Keuringsverslag van een elektrische laagspanning- en zeer lage spanningsinstallatie

NIET CONFORM

Straatnaam: Dworpsestraat
Huisnummer: 1
Busnummer:
Postcode: 1651
Gemeente: Beersel
Land: België

Controlebezoek van een oude niet huishoudelijke installatie volgens (KB 08/09/2019) - AREE Boek 1-9.1.1, 8.3.1.2 + Codex boek III titel 2.

Afbeelding schakel- en verdeelbord:

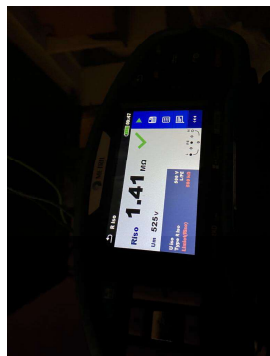
I5.09 De genaakbare, naakte onder spanning staande delen zijn onvoldoende afgeschermd. (Boek 1 Afdeling 5.1.4. en 4.2.2.3.)

- I5.11 Interne verbindingen en/of doorsnede van de verdeelrails en verbindingen in het bord zijn onvoldoende. (Boek 1 Onderafdeling 4.4.1.1. en 4.4.1.5.)
